**Avis sur le projet d'exploitation du parc éolien  
du Champ d'Argent à Mandres-la-Côte (52)  
porté par la société PE DE MANDRES LA COTE**

n°MRAe 2024APGE109

Nom du pétitionnaire	Société PE DE MANDRES LA COTE (filiale de VALECO)
Commune	Mandres-la-Côte
Département	Haute-Marne (52)
Objet de la demande	Demande d'autorisation environnementale de construire et d'exploiter un parc éolien de 3 aérogénérateurs et 2 postes de livraison.
Date de saisine de l'Autorité environnementale	15/07/2024

**Figure 2: Localisation géographique des parcs éoliens riverains**

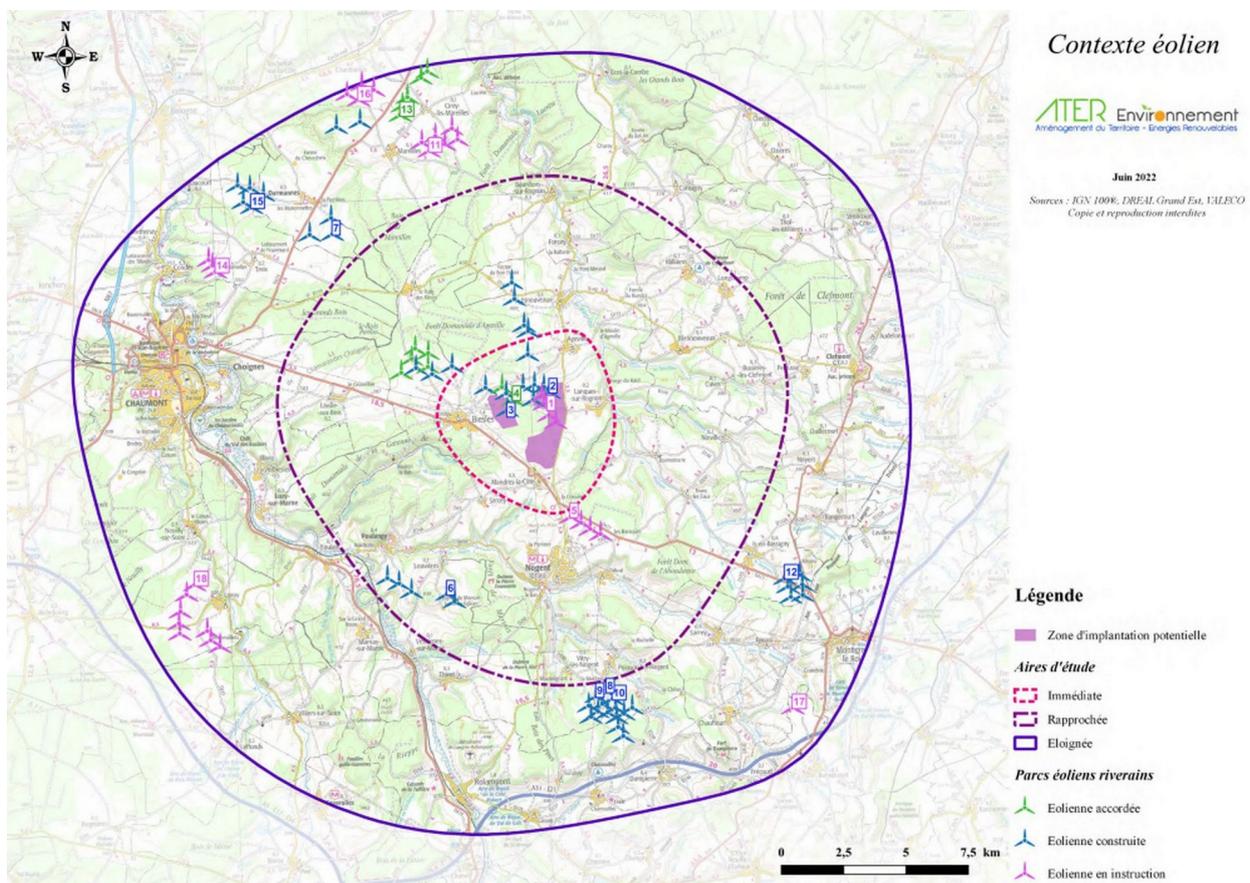
L'Ae regrette que le pétitionnaire n'ait pas considéré le parc éolien du Champ d'Argent comme une extension d'un projet existant (constitué des parcs de Lanques, Biesles et de Haut-Chemin 1 et 2) et n'ait pas complété l'étude d'impact de ce projet pour y intégrer les nouvelles éoliennes, ce qui conduit à une analyse erronée des impacts cumulés de l'ensemble des parcs éoliens du secteur (voir partie 2.1 ci-après).

**Figure 7: SRCE et implantation, impacts**

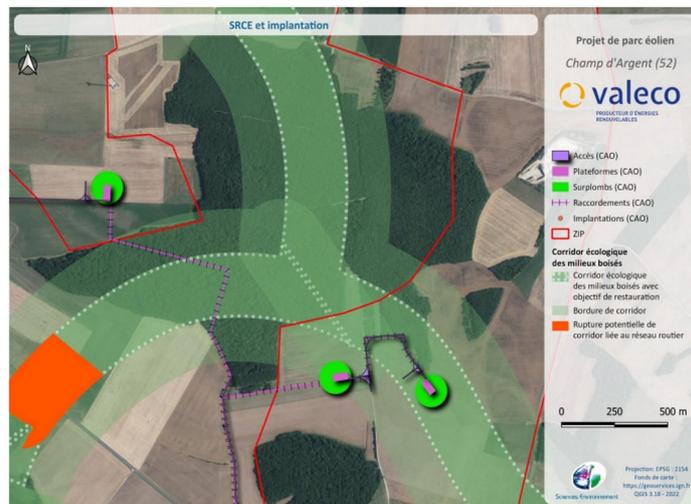
**L'Ae s'est interrogée sur le choix de la solution de moindre impact environnemental compte tenu de ces enjeux environnementaux forts à protéger. L'Ae rappelle sa recommandation précédente de proposer une zone d'implantation ayant un moindre impact environnemental et recommande au pétitionnaire de proposer une implantation du parc hors zones protégées au titre des enjeux de biodiversité.**

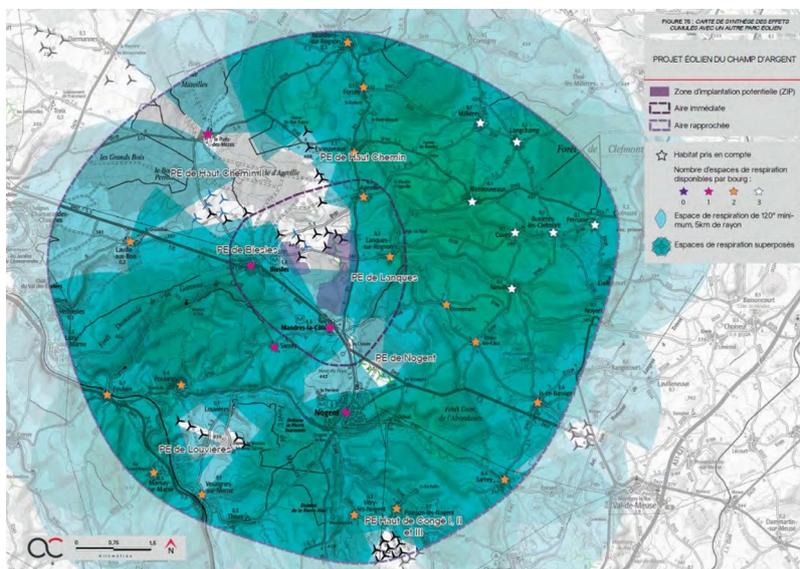
En tenant compte de la ZIP, une incidence est observée sur le village de Biesles, qui voit son angle de respiration réduit à l'est, bien que l'angle restant soit toujours supérieur à 180°. De plus, dans l'aire d'étude immédiate, l'espace de respiration de Mandres-la-Côte est légèrement réduit au nord-ouest, et celui d'Ageville au sud. Dans l'aire d'étude rapprochée, les bourgs d'Esneuvaux et Donnemarie voient leurs espaces de respiration légèrement diminués de manière négligeable. Malgré la réduction de ces espaces, aucun bourg de l'aire immédiate et rapprochée n'est privé d'un angle de respiration de 120°, et le même nombre d'espaces de respiration est maintenu.

L'Ae considère qu'il n'existe pas actuellement d'organisation claire des parcs éoliens construits et accordés à proximité du projet, ce qui donne une impression de désordre, augmentant les impacts sur le cadre de vie des habitants. Cette impression est renforcée par le présent projet, notamment par les éoliennes E2 et E3, qui sont détachées du groupe formé par les autres parcs du secteur (Biesles, Haut Chemin 1 et 2, projet de Lanques).

**En raison des impacts relativement forts pour les villages les plus proches du projet et de l'impression de saturation qui commence à être ressentie dans ce secteur, L'Ae recommande au pétitionnaire de reconsidérer la localisation de son projet.**
